放射性物質分析・研究施設第2棟の設置に 関する審査の概要

令和6年12月20日
原子力規制庁

申請日：令和2年5月20日（最終補正：令和6年12月11日）

申請内容：福島第一原子力発電所で発生した燃料デブリ等の安全な取り出しや保管などに向けて、燃料デブリ等の性状把握を行うための施設として、放射性物質分析・研究施設第2棟（以下「第2棟」という。）を設置する。第2棟には、

図. 高線量の固体廃棄物の管理

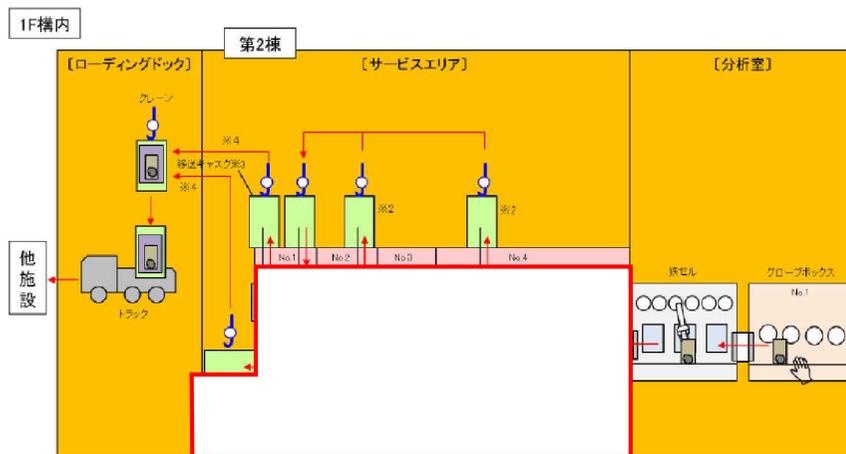
- ✓ 高線量の廃棄物（表面線量率1mSv/h以上）は、コンクリートセルもしくは試料ピットにて一時保管、又は遮へいにより表面線量率を1mSv/h未満にして固体廃棄物払出準備設備に一時保管し、計画的に1F内の固体廃棄物貯蔵庫へ搬出すること
- ✓ 低線量の廃棄物（表面線量率1mSv/h未満）は、可燃物、難燃物及び不燃物に分別して固体廃棄物払出準備設備に一時保管し、計画的に1F内の固体廃棄物貯蔵庫へ搬出すること
- ✓ α 核種を含む廃棄物は β γ 核種のみが含まれる廃棄物とは区別して管理すること
- ✓ 一時保管する設備の周辺には十分な遮へい厚さを有するコンクリート壁等を設置すること

- 第2棟固体廃棄物を表面線量率や線種等に応じて分別し一時保管すること、一時保管の際には周囲に十分な遮へい厚さを有するコンクリート壁等を設置すること、それら廃棄物を第2棟の保管可能量を超えないように計画的に1F内の固体廃棄物貯蔵庫へ搬出することなどにより、敷地周辺の線量を達成できる限り低減する設計としていることを確認した。

図. 液体廃棄物一時貯留設備の概要

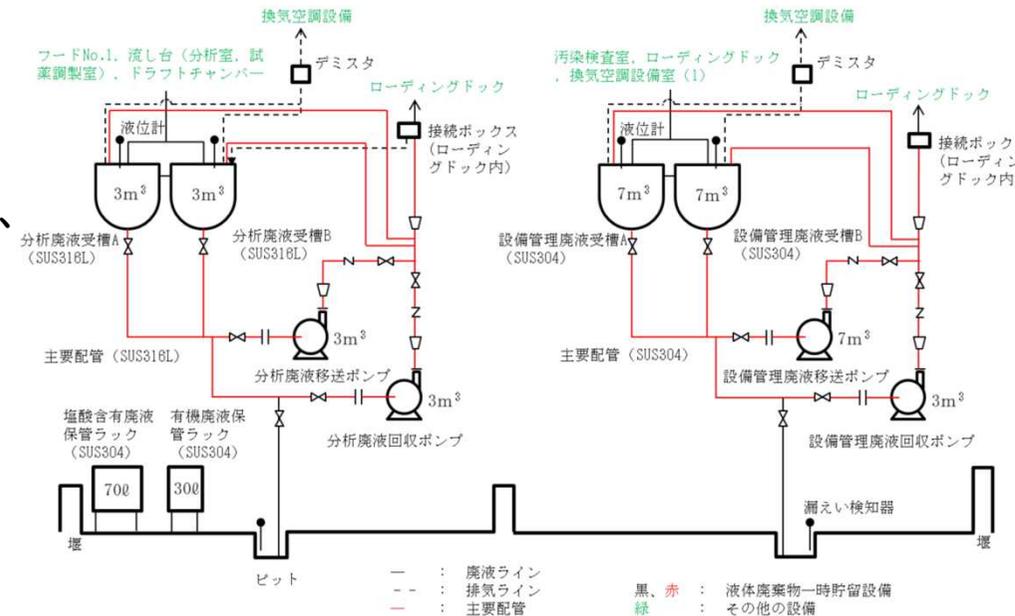
- ✓ 分析作業等で発生する分析廃液、塩酸含有廃液及び有機廃液、管理区域内設備から発生する設備管理廃液に分類して管理すること
- ✓ 必要に応じて安定化処理を行い、液体廃棄物一時貯留設備（廃液受槽又は保管ラック）にて一時的に保管した後、計画的に1F内の他施設へ搬出すること
- ✓ 液体廃棄物一時貯留設備は以下を考慮すること
 - ・ 内部流体の性状等に応じた適切な材料を使用
 - ・ 漏えい拡大防止のため堰及び漏えい検知器を設置
 - ・ 周辺の壁は遮へいを考慮した壁厚を確保
- ✓ β γ 核種の放射能濃度が $37\text{Bq}/\text{cm}^3$ 以上又は α 核種を含むものは、固化処理をした後に第2棟固体廃棄物として管理するなど適切な形で一時保管及び搬出すること

- 液体廃棄物一時貯留設備について、内包する液体廃棄物の性状を考慮した材料の使用、漏えい検知器の設置、十分な容量を有する堰の設置などの適切な漏えい防止対策及び汚染拡大防止対策を図ること、遮へいを考慮した配置設計とすること、並びに貯留可能量を超えないように計画的に液体廃棄物を1F内の他施設へ搬出することなどにより、敷地周辺の線量を達成できる限り低減するとともに、漏水等によって放射性物質が環境中に放出しないような設計としていることを確認した。

図. 換気空調設備の概略系統図

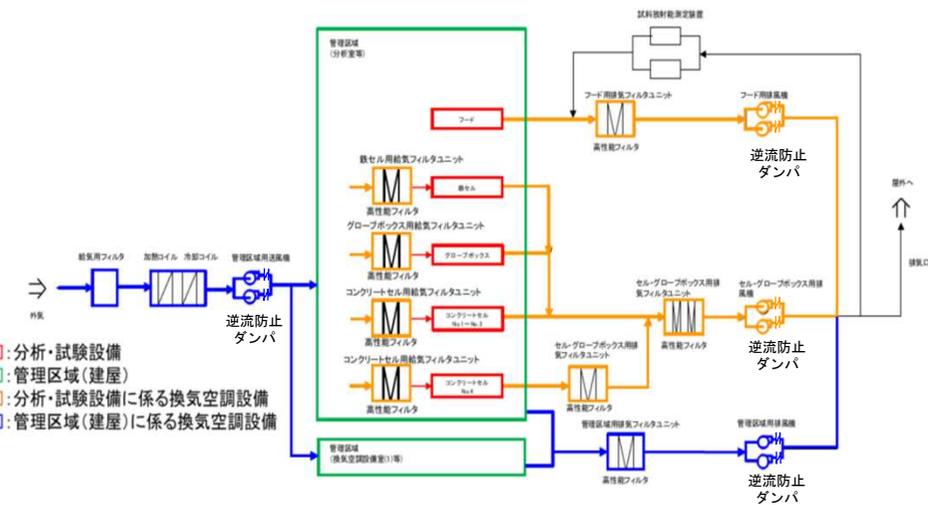
- ✓ 高性能フィルタ（粒子捕集率99.97%以上）により排気中の放射性物質を十分低い濃度になるまで除去した後、排気口から放出すること
- ✓ 排気口のモニタリング設備による放出監視により1F告示に定める濃度限度を下回ることを確認すること
- ✓ コンクリートセル等は周辺の管理区域に対して負圧になるよう管理し、フードは開口部が一定の風速を満たす設計とすることで、放射性物質の漏えいを防止すること
- ✓ 汚染レベルの高い系統から低い系統に放射性物質が逆流しないように逆流防止ダンパや送排風機のインターロックを設定すること
- ✓ 全電源喪失時等は、給気フィルタと排気フィルタ間で放射性物質を閉じ込め、さらに、フィルタ経由で放出される放射性物質量を低減するため給排気弁を閉止できる設計とすること

- 換気空調設備によりコンクリートセル等を負圧に管理し放射性物質を閉じ込める設計とすること、換気空調設備の高性能フィルタにより排気中の放射性物質を十分低い濃度になるまで除去できる設計とすること、排気口のモニタリング設備により排気中の放射性物質濃度を監視することなどにより、敷地周辺の線量を達成できる限り低減する設計としていることを確認した。

表. 敷地内各施設からの直接線・スカイシャイン線

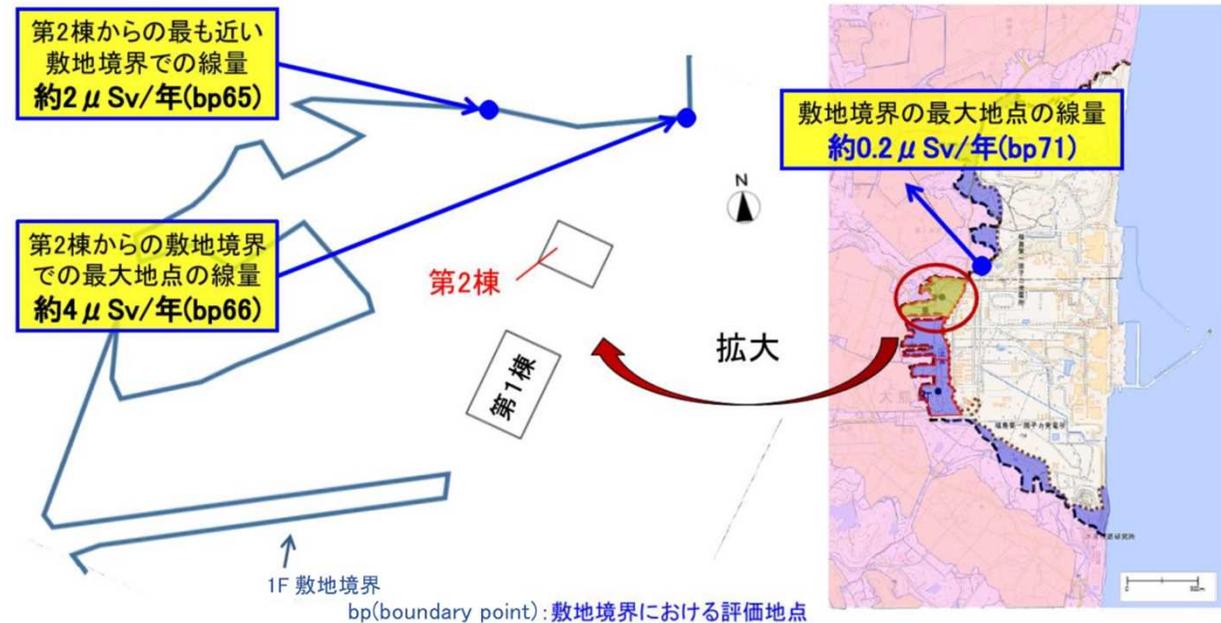
- ✓ 第2棟からの直接線及びスカイシャイン線による敷地境界線量への影響は、建屋の壁等による遮へい効果を考慮したところ、最も影響を受ける評価点（No.66）において約4μSv/年、最大実効線量評価点（No.71）において約0.2μSv/年であり、敷地境界線量に与える影響は小さいこと
- ✓ 前頁に示したように排気中に含まれる放射性物質は高性能フィルタを有する換気空調設備で十分低い濃度になるまで除去した上で排気するため、第2棟からの放射性物質の放出の影響は極めて小さいこと

- 第2棟の設置による実効線量の増加分を考慮しても、敷地境界における実効線量は、引き続き1mSv/年未満となることを確認した。

図. 検討用津波の遡上範囲

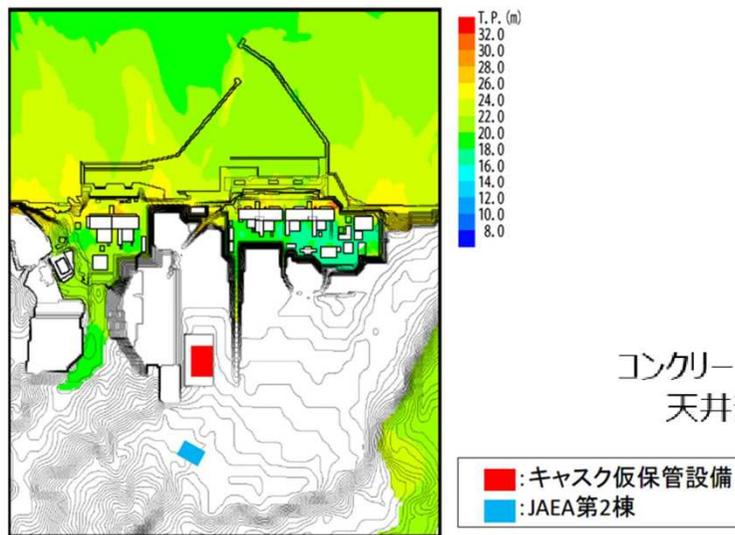
- ✓ 防護すべき設備として、安全機能が喪失した場合に過度な放射線被ばくを及ぼすおそれがあるコンクリートセル及び試料ピットを選定し、それら設備を内包する建屋での防護を基本とすること
- ✓ 建屋を検討用津波（T.P.+22.6m）が到達しないT.P.+約40mに設置するとともに、建築基準法等に基づく積雪荷重（積雪量30cm）や風荷重（基準風速30m/s）、降雨量（基準雨量約137mm/h）などを適切に考慮して設計すること
- ✓ 建屋内への影響が否定できない竜巻（飛来物を含む。設計竜巻の風速100m/s）や火山（火山灰等）などに対しては、コンクリートセル及び試料ピットの配置や構造などにより、安全性が損なわれないように設計及び運用すること

- 第2棟の安全機能の重要度を踏まえ、防護すべき設備を抽出した上で、地震以外に想定される自然現象に対して第2棟の安全性が損なわれない設計及び運用としていることを確認した。

図. 火災対策のイメージ

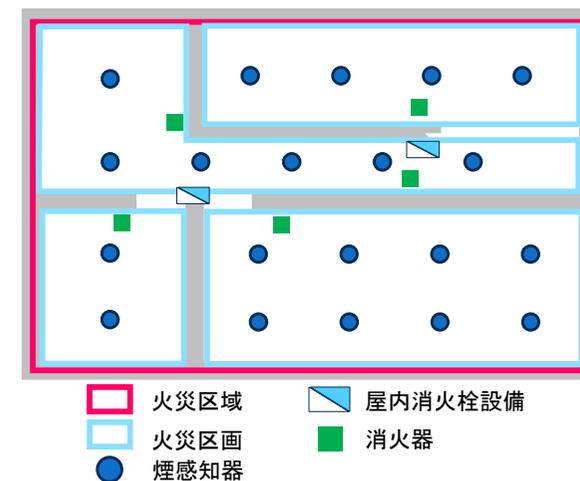
- ✓ 建屋は耐火建築物（鉄筋コンクリート造）、セル等はコンクリートや金属を使用するなど可能な限り不燃材料又は難燃材料を使用すること
- ✓ ウェス等の可燃物は金属製の容器に収納して使用時のみ必要数を取り出し、加熱機器は表面温度を可燃物の発火温度未満で使用すること
- ✓ 放射線分解により発生する水素に対しては換気空調設備による希釈と帯電防止対策を行うこと

- ✓ 建屋内には消防法令に適合した火災検知器及び消火設備（屋内消火栓設備及び消火器）を設置し、早期消火を行える設計とすること
- ✓ セル等においては早期検知できるよう警報付き温度計を設置するとともに、確実に消火できるよう粉末消火薬剤や窒素ガス消火設備等を設置すること

- ✓ 設備の配置等を考慮して火災区域・区画を設定し、火災発生防止並びに火災検知及び消火との組合せにより火災の影響を軽減する設計とすること
- ✓ 安全機能喪失時に公衆に対して過度な放射線被ばくを及ぼすおそれがあるコンクリートセル及び試料ピットはコンクリートや金属等で構成し、火災によってその安全機能は喪失しない設計とすること
- ✓ 消火活動により試料ピットが水没した場合でも未臨界を維持する設計、火災に伴う炎や煤により換気空調設備の高性能フィルタは破損しない設計とすること

- 建屋及び設備に可能な限り不燃材料又は難燃材料を使用すること、関係法令に基づき火災検知設備や消火設備を設置すること、火災の影響を限られた範囲に留めるため火災区域及び火災区画を設定することなどにより、火災により安全性が損なわれないよう適切に考慮した設計としていることを確認した。

図. 腐食対策の例（セル等のスクラバー）

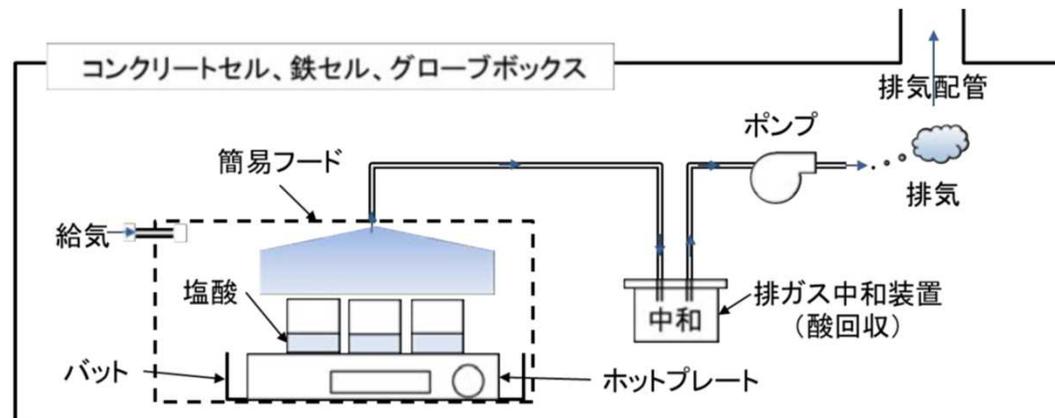
- ✓ 圧力・温度については、関係する規格・基準に基づいた設計又は製品規格に従った設計とすることで適切に考慮すること
- ✓ 腐食については、硝酸を内包する可能性がある廃液受槽や主要配管等はSUS316Lを使用するなど、環境に応じた耐食性を考慮した材料及び機器等を選定すること
- ✓ 耐放射線については、セル等の内部の機器を含めて耐放射線性を考慮した材料及び機器等を選定するとともに、必要に応じて放射線劣化が有意に現れる前に交換すること
- ✓ 水素については、水の放射線分解によって発生する水素の濃度を評価した結果、セル等内の水素濃度は爆発限界の濃度を下回ること
- ✓ 上記以外の環境条件として、湿度、溢水、化学薬品等に対しても考慮の上、必要な対策を講じること

- 第2棟の施設・設備について想定される環境条件を考慮した上で材料及び機器等を選定すること、放射線劣化が有意に現れる場合はその前に交換し機能を維持することなどにより、経年事象を含む想定されるすべての環境条件を考慮した設計としていることを確認した。

図. セル間二重扉の概要

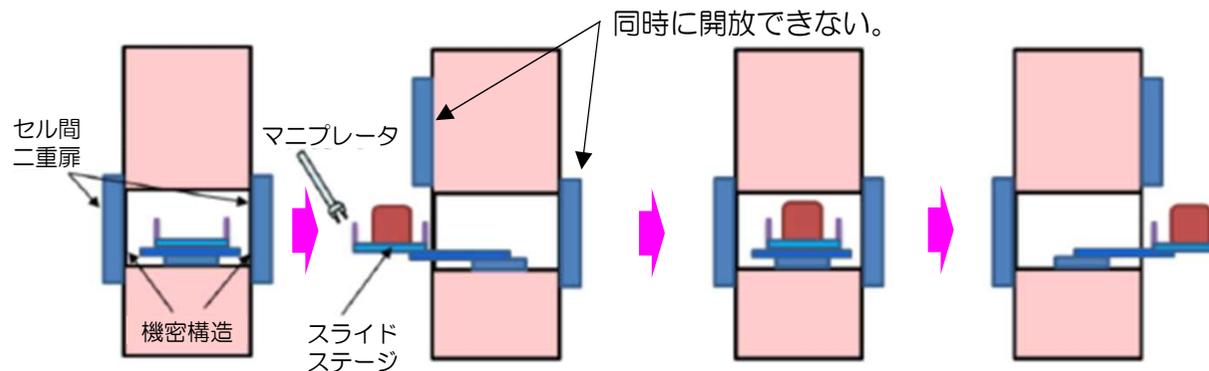
- ✓ 監視盤、制御盤及び操作盤は、設備ごとにエリア分けして配置し、警報表示箇所は監視・操作エリアから監視できるとともに、スイッチ等は色分けや銘板取付による識別表示を行い、単一操作ではなく二段階操作により起動するなど操作性及び視認性に留意し、誤りが生じにくい設計とすること
- ✓ コンクリートセルの背面遮へい扉の誤開放を防止するために、セル内部の空間線量率が1mSv/h以上の場合には電気錠を解除できないようインターロックを設定するほか、セル間二重扉やローディングドックの扉及び電動ハッチについて同時開放防止のためのインターロックを設定すること
- ✓ 液体廃棄物一時貯留設備の各廃液受槽に液位計を設置して液位を確認するとともに、廃液を移送する際に受入側の受槽水位が液位計の設定値以上になった場合等はポンプが停止する設計とすること
- ✓ 運転員の誤操作により、汚染レベルの高いエリアから汚染レベルの低いエリアに空気が逆流することがないように、汚染レベルの高いエリアの排風機が停止した時は汚染レベルの低いエリアの排風機も停止する設計とすること

- 操作性や視認性を考慮した制御室及び現場盤とすること、燃料デブリ等の取り扱いに関して閉じ込め機能を確実に維持できるよう各種インターロックを設けることなどにより、運転員の誤操作を防止できる設計としていることを確認した。

図. 放射性物質の放出経路の概要図

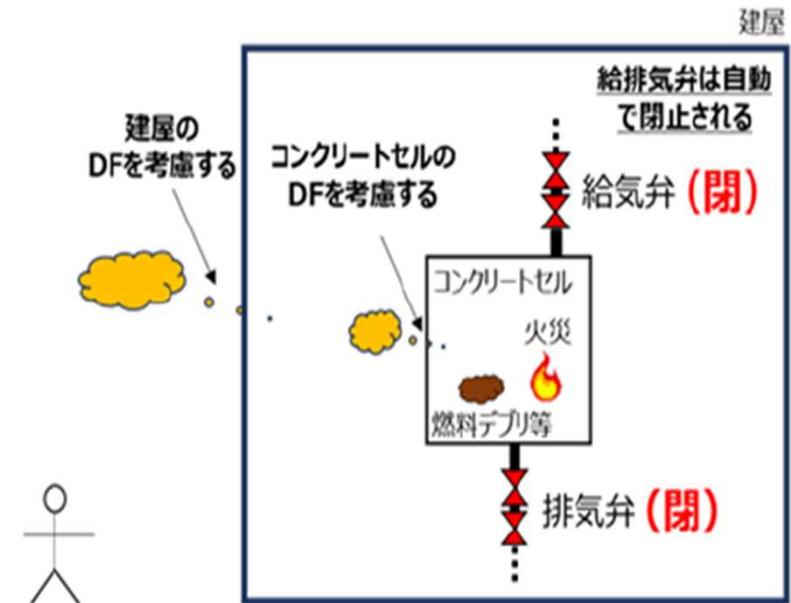
コンクリートセル等で加熱機器を使用している時に、地震が発生し、さらに、地震に伴って可燃物が加熱機器に接触し、セル等内で火災が発生する事象を想定。地震によって、Ss900の地震動に対して耐震性を有する耐震Sクラスの設備（コンクリートセル（給排気弁含む）と試料ピット）及び第2棟の建屋以外の施設・設備は損傷した状態を想定

- ① 燃料デブリ等としては、放出時の被ばく影響が大きくなるMOX燃料（運転履歴等に基づく3号機のMOX燃料）を想定し、取扱量は受入可能な最大量
- ② 取扱量のうち切断によって燃料デブリ等の粉体が発生し、当該粉体の1.6%（切断による飛散1%+火災に伴う飛散0.6%）が気相に移行
- ③ 揮発性・ガス状の放射性物質は、切断時に全量が気相に移行
- ④ コンクリートセル及び建屋については地震時も閉じ込め機能を維持することから除染係数（DF）として10を考慮。ただし、揮発性・ガス状の放射性物質は除染係数（DF）の考慮なし。

第2棟の施設全体から環境中に放出される放射性物質による公衆の被ばく線量は約2.9mSvであり、判断基準値5mSvを超えないことから、公衆に著しい放射線被ばくのリスクを与えるおそれはない

図. 放射性物質の放出経路の概要図

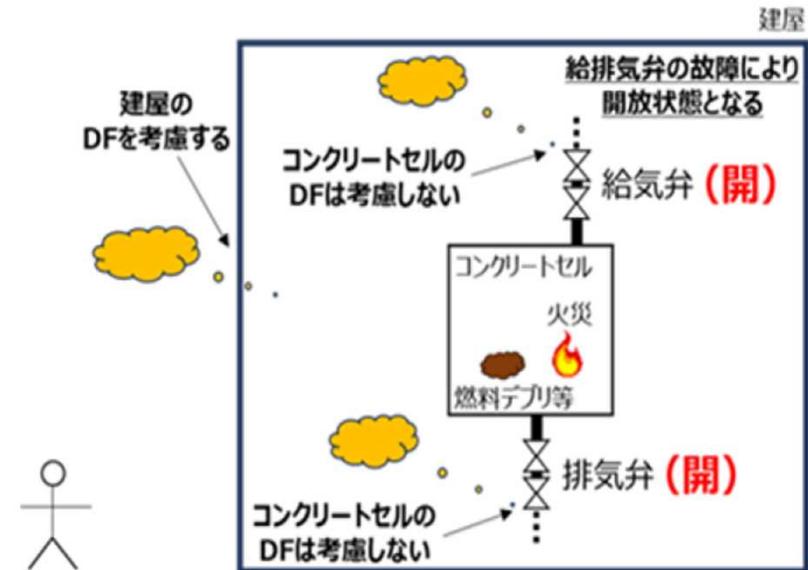
設計評価事故の想定に加え、コンクリートセルの全ての給排気弁が故障により自動で閉止せず、コンクリートセルの閉じ込め機能が喪失した状態を想定

④ コンクリートセルの全ての給排気弁が故障により機能せず、コンクリートセルの閉じ込め機能が喪失しているため、建屋の除染係数（DF）として10のみを考慮（ただし、揮発性・ガス状の放射性物質は除染係数（DF）を考慮なし）

第2棟の施設全体から環境中に放出された放射性物質の量はCs-137換算で約 8.6×10^{-2} TBqであり、判断基準値100TBqを十分下回ることから、事故の拡大を防止するために適切な措置を講じている
